*Informe de Revisión Estructural*  
**CENTRO DE VISITANTES, MIRADOR MANATI,  
PUERTO PLATA**

## CONCLUSIONES DE EVALUACIÓN Y/O REFORZAMIENTO

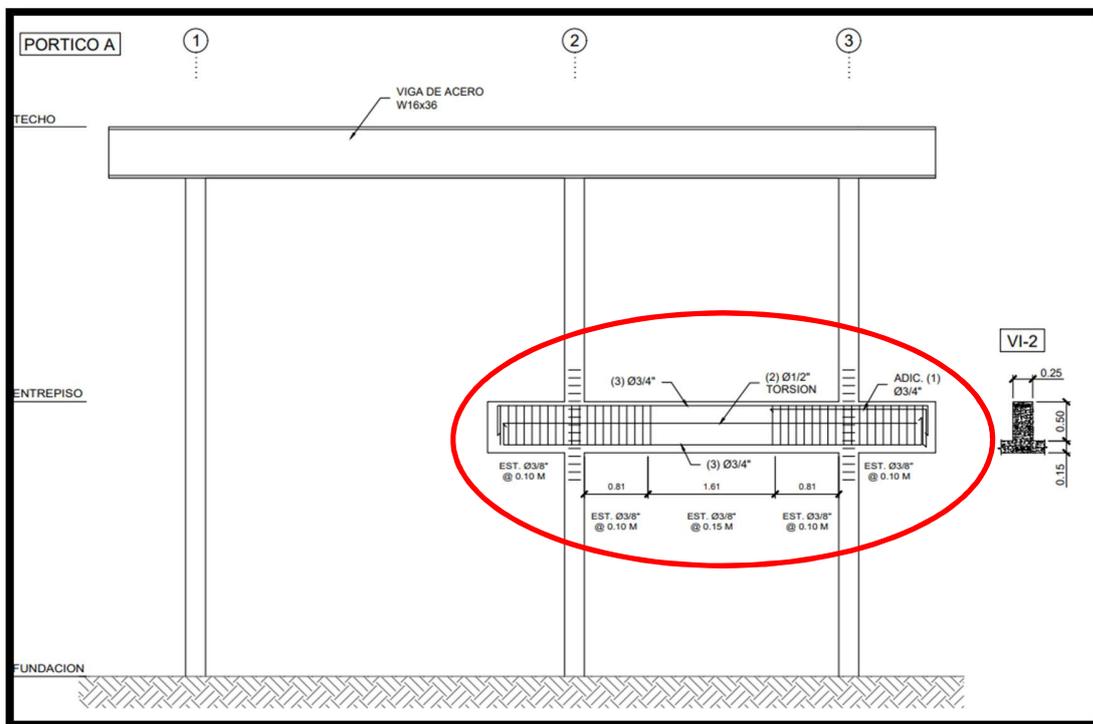
- Describir y detallar cómo se solucionará el estriado en el nudo viga-columna, si las vigas están construidas.
- Verificar acero longitudinal en vigas, tanto en vanos como en los nodos, ya que el acero existente no supe el momento de diseño.

- El concreto debe tener una resistencia mínima de 280kg/cm<sup>2</sup>, debido a la cercanía con la costa, según el R-033, Art. 43. También tomar en cuenta un recubrimiento mayor por las condiciones de exposición.

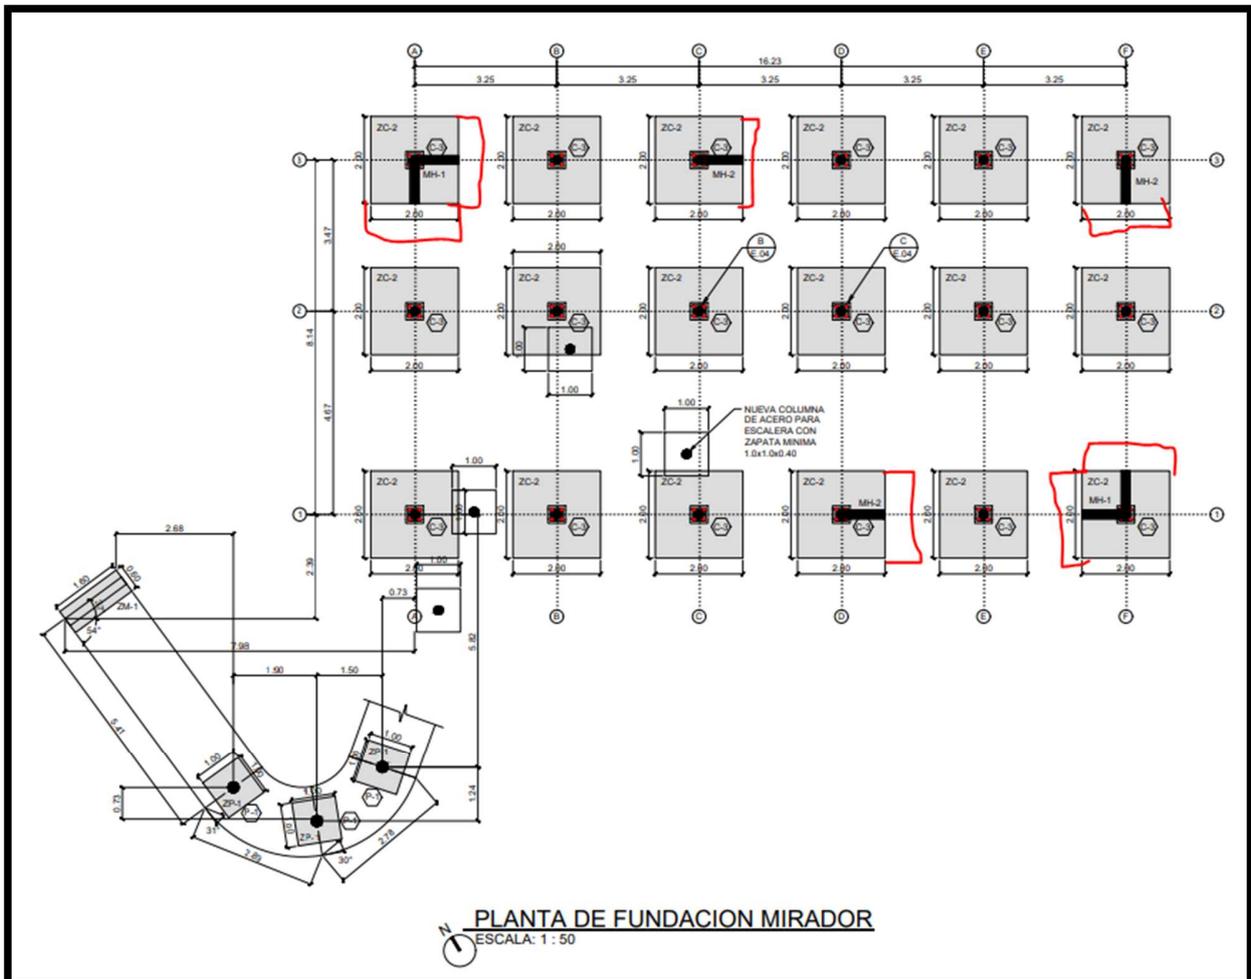
- Debe diseñar y detallar las conexiones de vigas y columnas de techo, cumpliendo con los requisitos necesarios para garantizar una conexión adecuada. Si se dispondrá la viga del techo sobre las columnas, no se puede considerar como pórticos (no se debe considerar empotramiento viga-columna).
- Para los elementos principales, como Vigas W y Channels se debe utilizar como material, ASTM A992 Gr50.
- Se debe añadir una nueva sección de zapata (en rojo) para los muros de hormigón nuevos, ya que estos delimitan con el área actual de zapata.

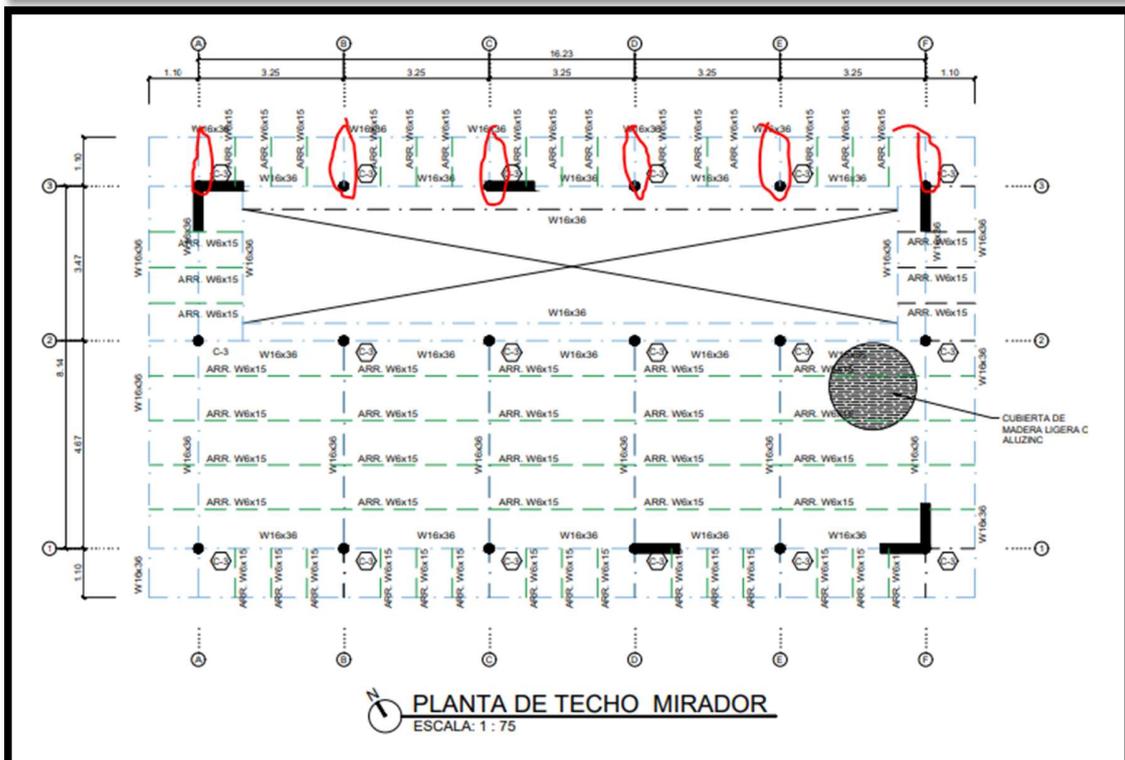
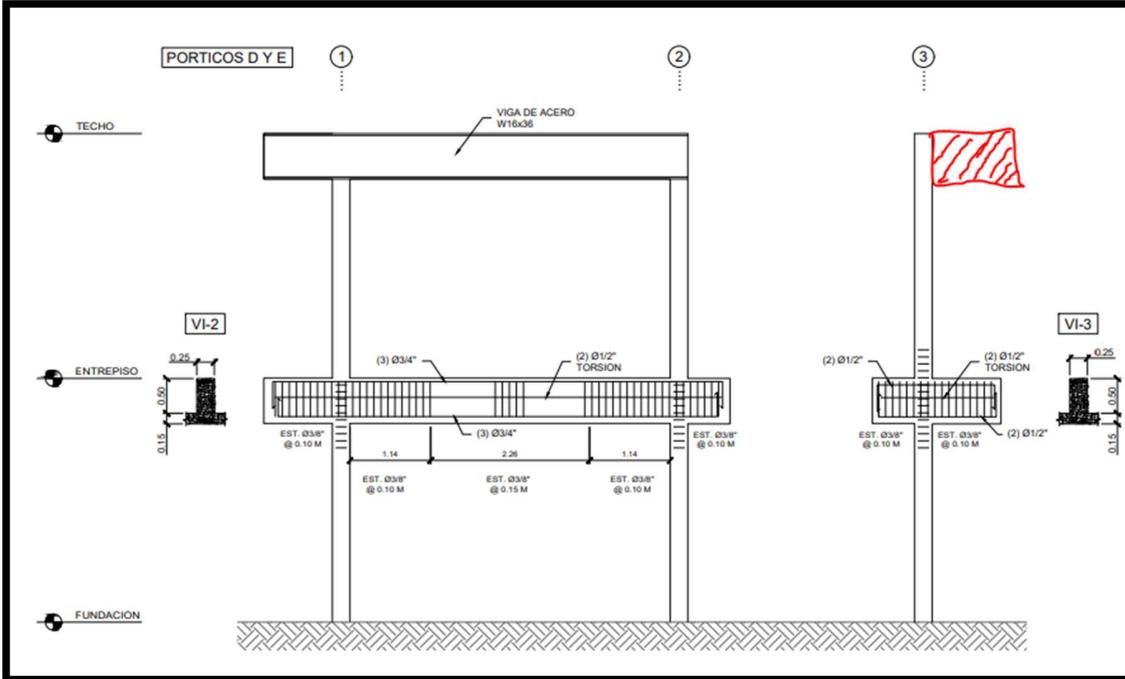
- Se debe indicar como se empotrará las vigas del 2do nivel, señaladas en rojo

- Los nuevos muros de concreto (MHA 1 y MHA 2) están fallando por el esfuerzo cortante.
